東海第二発電所 今までの審査会合説明資料(抜粋)

平成30年1月23日
日本原子力発電株式会社

東海第二発電所 内部溢水の影響評価について

内部溢水の影響評価について (審査会合コメント回答)

第1図 地震時の床ドレンファンネル破損・閉塞時における排水処理について

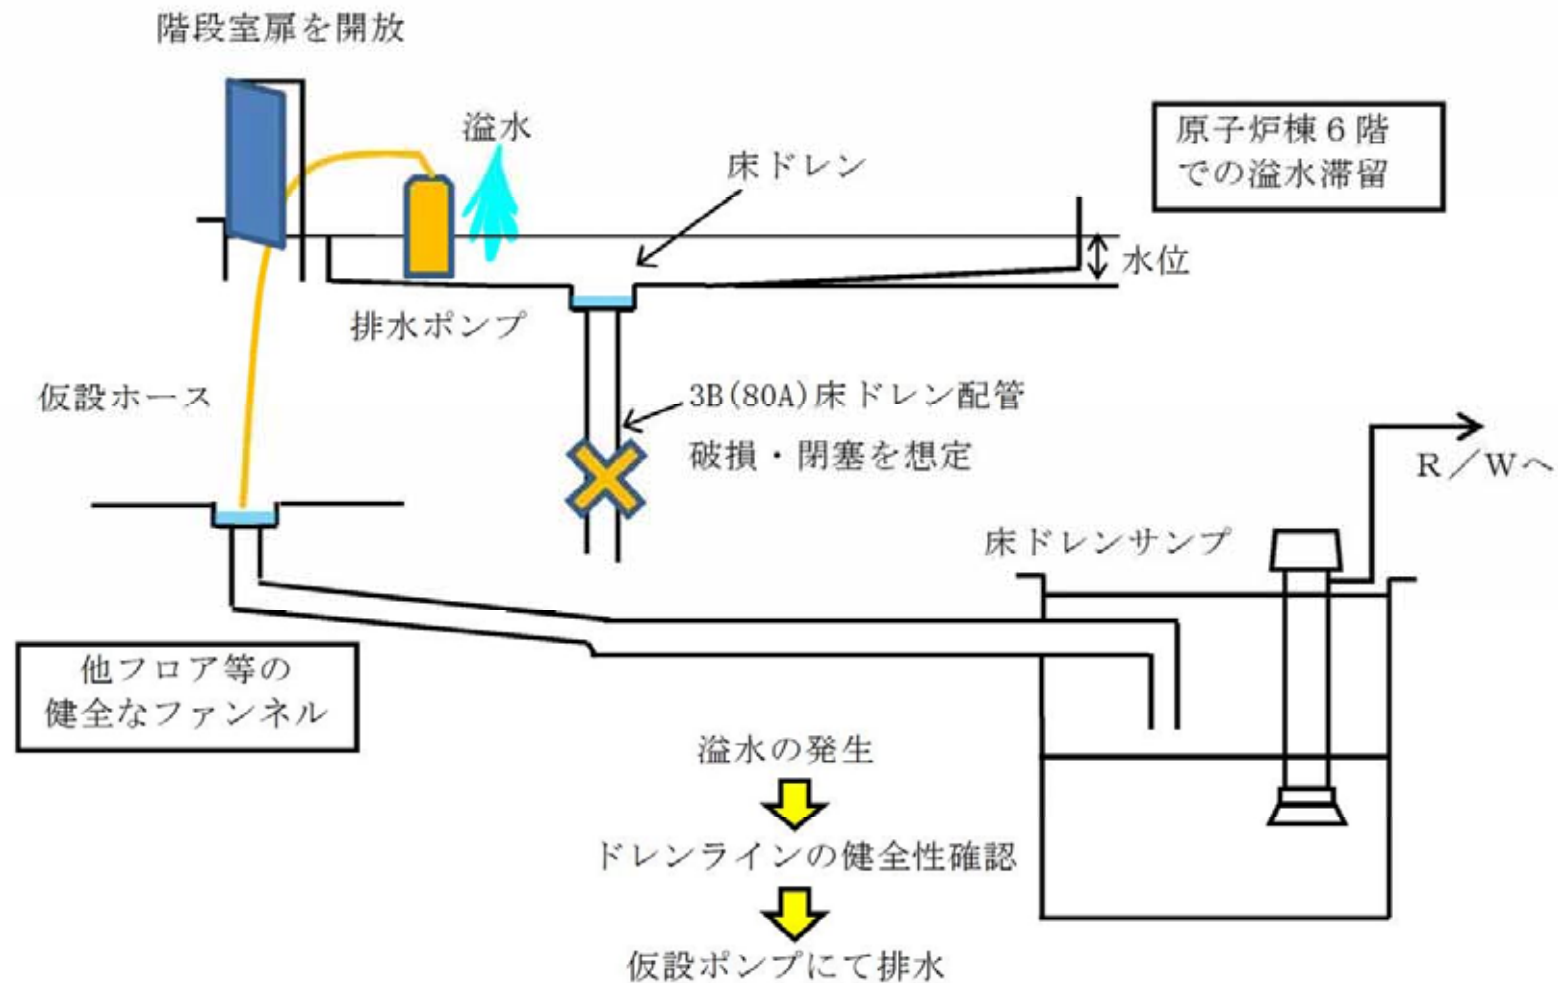
R/B 6階に滞留した状況における6階へのアクセス性、排水作業の成立性について資料に反映すること。

- ◆ 原子炉棟6階において、地震随伴による溢水時には、地震により床ドレンラインからの排水が阻害された場合を考慮して、アクセス性及び排水作業の成立性を確認
- 溢水滞留時のアクセス性について
 - 地震発生時における原子炉棟6階の溢水水位は、全ての排水ラインが閉塞し排水不可と仮定しても評価上約12cmであり、作業等のアクセス性については影響はない。
 なお、想定破損時における原子炉棟6階の溢水水位は、評価上約40cmであるが、床ドレンラインの機能が使用できるため排水可能である。万一、排水機能が期待できなくてもアクセスは東側階段より可能であり、作業時のアクセス性は問題ない。
- 床ドレンファンネル閉塞時における排水処理について
 - 下階層における床ドレンラインの健全性を確認した後、仮設の排水ポンプ等にて健全な既設ファンネル等に排水を実施（第1図参照）

第3図 原子炉隔離時冷却系蒸気配管ルート図

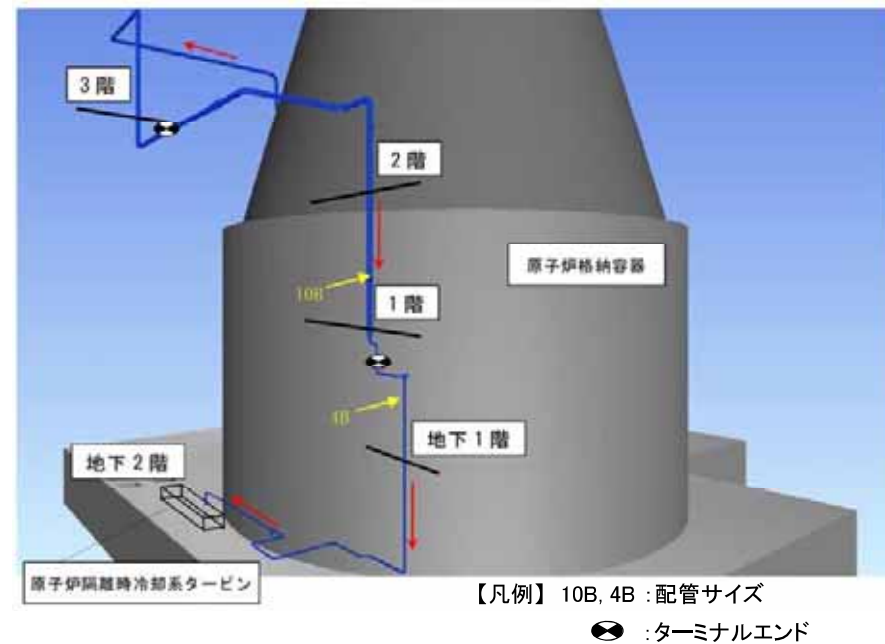
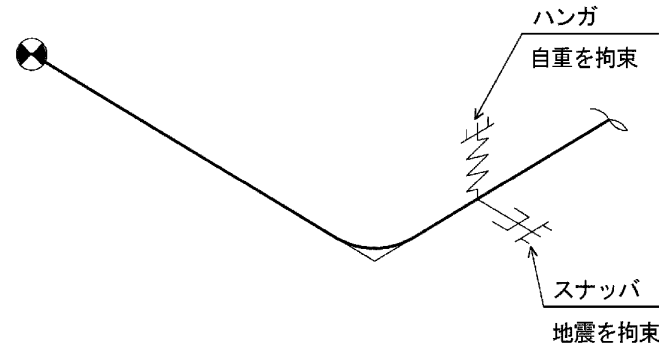
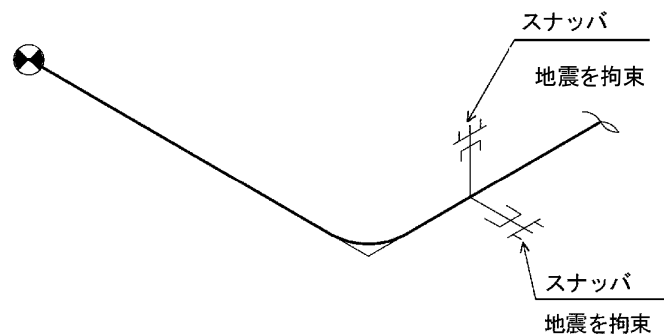
RCIC蒸気配管の強度評価, 補強工事の成立性を示すこと。

- ◆ 高エネルギー配管である原子炉隔離時冷却系(RCIC)蒸気配管については, 想定破損の破損形態を貫通クラックとするために溢水評価ガイドに従い,
一次応力+二次応力 $\leq 0.8 \times$ 溢水評価ガイドに基づく許容応力
となるように設計を行う。
この設計にあたっては, 既設サポートの位置, 仕様変更等により, 熱伸びによる拘束が緩和されるよう対策する。

- ・サポート位置の変更, 追加
- ・サポート仕様の変更(レストレイントからスナツバ, ハンガへの改造)
